ACTA DE APERTURA DE OFERTAS, ADMISION, EVALUACIÓN, CALIFICACION, Y OTORGAMIENTO DE LA BUENA PRO

**ADJUDICACION SIMPLIFICADA N°26-2025-GR CUSCO – Primera Convocatoria
ADQUISICION DE PUNTALES GALVANIZADOS PESADOS, PARA EL PROYECTO: "MEJORAMIENTO Y AMPLIACIÓN DE LOS SERVICIOS DE SALUD DEL ESTABLECIMIENTO DE SALUD DE BELEMPAMPA - DISTRITO DE SANTIAGO - PROVINCIA DE CUSCO - REGIÓN CUSCO"**

IMAGEN N°08

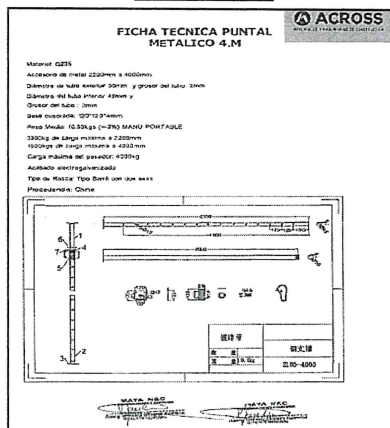
- El postor presenta la **FICHA TÉCNICA PUNTAL METALICO 4.M** (pág. 13 de su oferta, ver IMAGEN N°8), donde el postor **NO INDICA** el MODELO: TELESCOPICO, así como: ROSCA DE MANGA: LONGITUD MIN. 200MM; por tanto, el postor **no acredita** las características solicitadas en el literal e) de las bases integradas del procedimiento de selección:

Por lo expuesto, el postor MAYA N & C INGENIERIA BIENES Y SERVICIOS SOCIEDAD ANONIMA CERRADA - MAYA N&C S.A.C, con número de RUC: 20601625653, **NO CUMPLE** con presentar los documentos para verificar las características solicitadas respecto al literal e) del numeral 2.2.1.1 de la sección específica de las bases integradas, en ese orden de ideas, el comité de selección considera la oferta como: **NO ADMITIDA**.

IMAGEN N°09

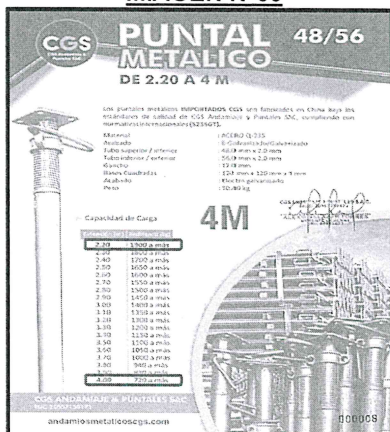
- Por tanto, el postor estaría cumpliendo con las especificaciones técnicas solicitadas; sin embargo; el postor presentó la FICHA TÉCNICA PUNTAL METALICO DE 2.20 A 4M 48/60 (folio 08 de su oferta); donde oferta: Extensión (m) **2.20** – Resistencia (kg) **1900 a más**; Extensión (m) **4.00** – Resistencia (kg) **720 a más**; como se aprecia en la siguiente imagen:

Sin embargo, lo solicitado en las Especificaciones Técnicas y Bases Integradas del Procedimiento de Selección es: CARGA DE USO: KN Para **2.20: Mínimo 23.00 KN**, PARA **4.00: Mínimo 11.90 KN**, como se puede apreciar en las siguientes imágenes:

Por lo expuesto, la FICHA TÉCNICA presentada **NO CUMPLE** con las características solicitadas en las Especificaciones Técnicas y Bases Integradas del presente Procedimiento de Selección.

IMAGEN N°13

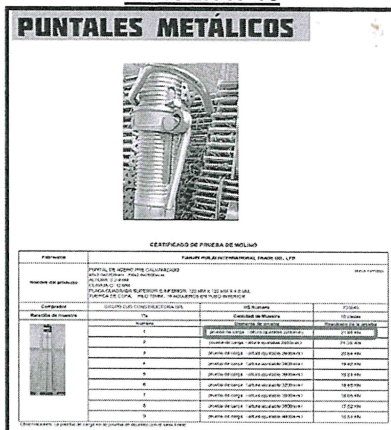
Por tanto, el postor estaría cumpliendo con las especificaciones técnicas solicitadas; sin embargo; el postor presentó la FICHA TECNICA de PUNTALES METALICOS (pág. 17 de su oferta), donde ofrece los puntales con metálicos con prueba de carga (altura ajustable 2200mm) - Resultado de prueba: **21.91 KN**; sin embargo, la característica solicitada es carga de uso para 2.20: **mínima 23.00 KN**, por tanto, el postor **NO CUMPLE** con los solicitado en las especificaciones técnicas y las bases integradas del procedimiento de selección.

Por lo expuesto, el postor **TESUCSA EMPRESA INDIVIDUAL DE RESPONSABILIDAD LIMITADA**, con número de RUC: **20447635756**, genera incongruencias entre el ANEXO 3 - DECLARACIÓN JURADA DE CUMPLIMIENTO DE LAS ESPECIFICACIONES TÉCNICAS; y la FICHA TÉCNICA PUNTAL PRO 4 MIL 56/48 2. IMPORT presentada, toda vez que, la FICHA TÉCNICA, **NO CUMPLE** con las características solicitadas en las especificaciones técnicas y bases integradas del presente procedimiento de selección; en ese entender, este comité de selección considera la oferta como: **NO ADMITIDA**.

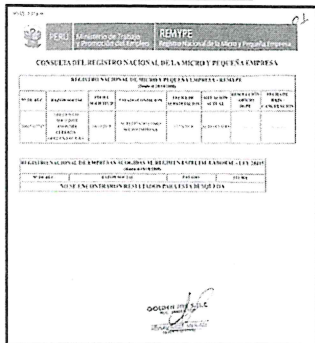
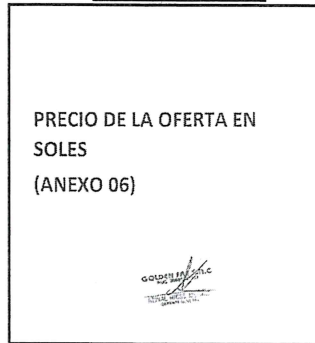
Indicar que el postor GOLDEN FAE SOCIEDAD ANONIMA CERRADA - GOLDEN FAE S.A.C, presentó un (02) dos archivos digitales, en el primero de ellos adjuntó una sola hoja (ver imagen 17), y en el otro archivo contiene 2 hojas respecto al precio (ver imagen 18 y 19).

Por lo expuesto, el postor GOLDEN FAE SOCIEDAD ANONIMA CERRADA - GOLDEN FAE S.A.C, con numero de RUC: 20605307737; **NO PRESENTA**, los **Documentos de presentación obligatoria, documentos para la admisión de la oferta**, solicitadas en las Bases Integradas del procedimiento de selección, por tanto y en virtud del numeral 73.2 del art.73 del reglamento de la ley de contrataciones del estado, la oferta se considera como: **NO ADMITIDA**.
